サブドレン他水処理施設 既設ピット復旧に関する補足説明資料

2020年5月22日 東京電力ホールディングス株式会社

概要

配管仕様変更内容と目的

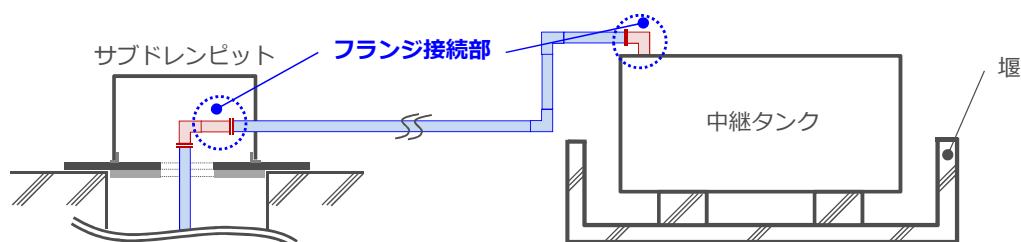
- ・現在運用中のサブドレンピットでは析出した鉄分により揚水配管等が詰まり、稼働率低下が発生している。
- ・また、配管構成が複雑なため清掃工程が多く、作業に時間がかかり、被ばく量低減が課題となっている。
- ・揚水配管等の詰まり抑制対策、作業工程の短縮のため、配管仕様を一部変更する。

項目	増強ピット	No.49ピット
配管ユニット簡略化		
配管レイアウト	<ul style="list-style-type: none"> ・曲がり部分が3ヶ所あるため詰まりが発生しやすい ・継手数が多く、配管が重いため保守点検の作業負担が大きい 	<ul style="list-style-type: none"> ・曲がり部分を1ヶ所まで減らし、配管内の詰まり発生を抑制 ・配管レイアウトを簡略化・軽量化し、保守点検の作業負担を軽減
配管径	PE管口径が40Aと小さいため、析出物が詰まりやすいと想定	中継タンク側PE管口径を80Aに、配管ユニットの一部の口径を50Aに拡大し、配管閉塞までの期間を延長可能と想定
材料	配管ユニット部分にSTPG370, SUS316LTP材を使用	配管ユニット部分にSUS316LTP材を使用

※ 赤色表記は変更部分を示す

(鋼管材に関する補足)

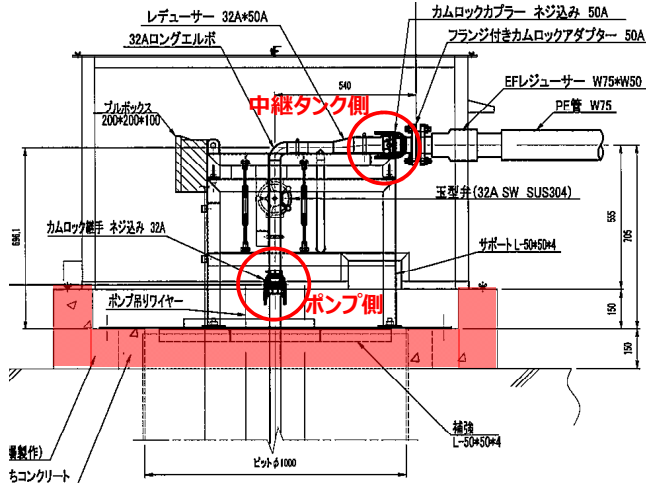
- 現在運用しているピットは、震災による津波襲来により塩化物イオン濃度の高い地下水を汲み上げる可能性が考えられたことから、腐食リスクを考慮して配管ユニット部分にSTPG370材、SUS316LTP材を採用している。今回も、配管ユニットにSUS316LTP材を採用している。
- サブドレン運用開始後の塩化物イオン濃度データからSUS304材を用いても腐食リスクは低いと判断し、初回申請では、より汎用性が高い設計とするためNo.49の配管ユニットの材質SUS304材を採用することとしたが、地下水を汲み上げるため微生物によるSUS304材の腐食の発生が否定できないことが判明したことから、これまで採用実績があり、過去の保守点検で腐食の発生がみられないSUS316L材を採用する。

SUS材部分
現在運用中のピット		SUS316LTP
No.49ピット	初回申請内容	SUS304LTP
	補正申請内容	SUS316LTP

【参考】既認可内容からの変更点

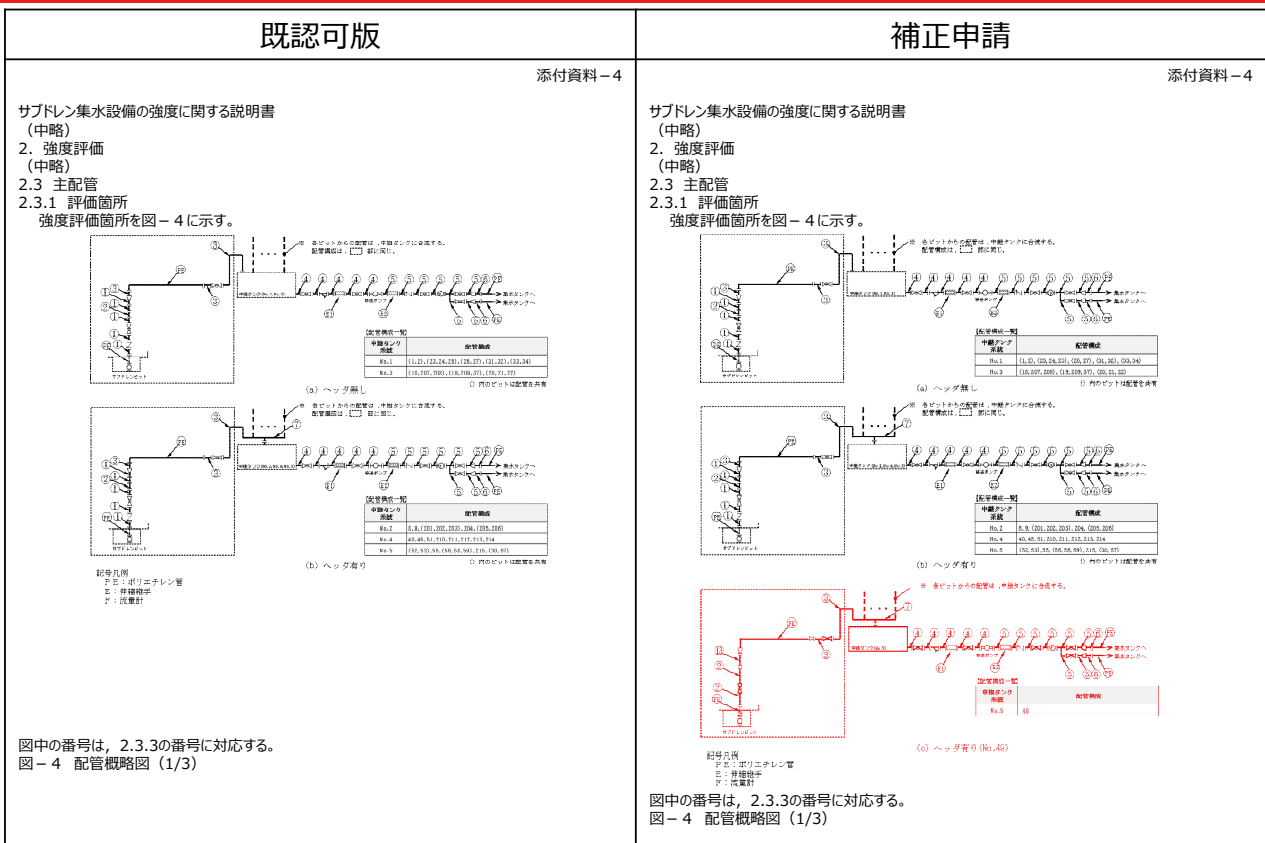
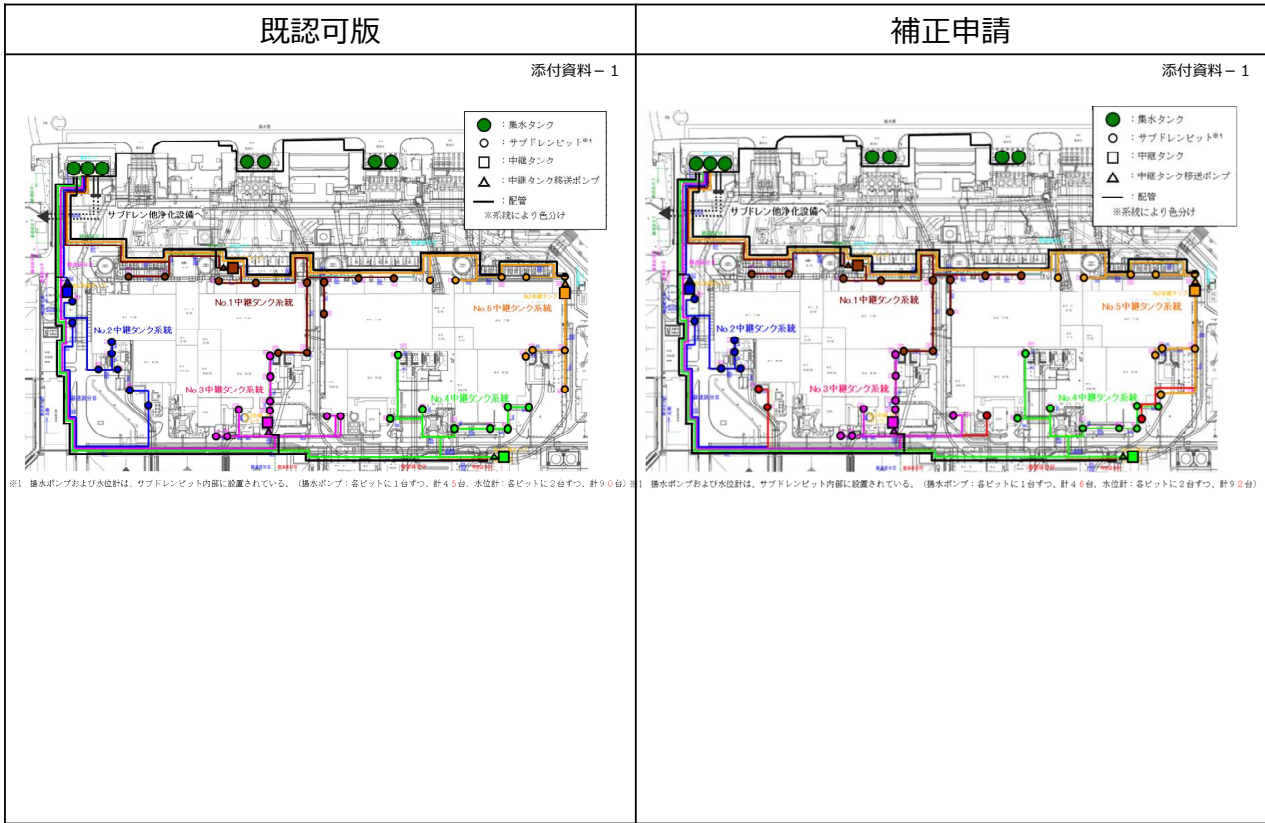
既認可版				補正申請			
添付資料 - 1 2				添付資料 - 1 2			
サブドレン他浄化施設に係る確認事項 (中略)				サブドレン他浄化施設に係る確認事項 (中略)			
表 - 5 - 1 確認事項 (サブドレン集水設備主配管 (鋼管), サブドレン他浄化設備主配管 (鋼管), サブドレン他移送設備主配管 (鋼管), 地下水ドレン集水設備主配管 (鋼管))				表 - 5 - 1 確認事項 (サブドレン集水設備主配管 (鋼管), サブドレン他浄化設備主配管 (鋼管), サブドレン他移送設備主配管 (鋼管), 地下水ドレン集水設備主配管 (鋼管))			
確認事項	確認項目	確認内容	判定基準	確認事項	確認項目	確認内容	判定基準
構造強度・耐震性	材料確認	実施計画に記載した主な材料について記録を確認する。	実施計画のとおりであること。	材料確認	材料確認	実施計画に記載した主な材料について記録を確認する。	実施計画のとおりであること。
	寸法確認※1	実施計画に記載した外径, 厚さについて記録を確認する。	①寸法が許容範囲内であること。 ②実施計画のとおりであること。	寸法確認※1	寸法確認※1	実施計画に記載した外径, 厚さについて記録を確認する。	①寸法が許容範囲内であること。 ②実施計画のとおりであること。
	外観確認	各部の外観を確認する。	有意な欠陥がないこと。	外観確認	外観確認	各部の外観を確認する。	有意な欠陥がないこと。
	据付確認	機器の据付状態について確認する。	実施計画のとおり施工・据付されていること。	据付確認	据付確認	機器の据付状態について確認する。	実施計画のとおり施工・据付されていること。
構造強度・耐震性	耐圧・漏えい確認※2	①確認圧力で保持した後, 確認圧力に耐えていることを確認する。 耐圧確認終了後, 耐圧部分からの漏えいの有無も確認する。	①確認圧力に耐え, かつ構造物の変形等がないこと。 また, 耐圧部から漏えいがないこと。	耐圧・漏えい確認※2	耐圧・漏えい確認※2	①確認圧力で保持した後, 確認圧力に耐えていることを確認する。 耐圧確認終了後, 耐圧部分からの漏えいの有無も確認する。	①確認圧力に耐え, かつ構造物の変形等がないこと。 また, 耐圧部から漏えいがないこと。

②最高使用圧力の1.25倍の水圧で保持した後, 同圧力に耐えていることを確認する。 耐圧確認終了後, 耐圧部からの漏えいの有無も確認する。	②最高使用圧力の1.25倍の水圧に耐え, かつ構造物の変形等がないこと。 また, 耐圧部から漏えいがないこと。			②最高使用圧力の1.25倍の水圧で保持した後, 同圧力に耐えていることを確認する。 耐圧確認終了後, 耐圧部からの漏えいの有無も確認する。	②最高使用圧力の1.25倍の水圧に耐え, かつ構造物の変形等がないこと。 また, 耐圧部から漏えいがないこと。
※1 ②はpH緩衝塔の主配管に適用する。 ※2 ②はサブドレンビットNo.30,37,57に適用する。				※1 ②はpH緩衝塔の主配管に適用する。 ※2 ②はサブドレンビットNo.30,37,49,57に適用する
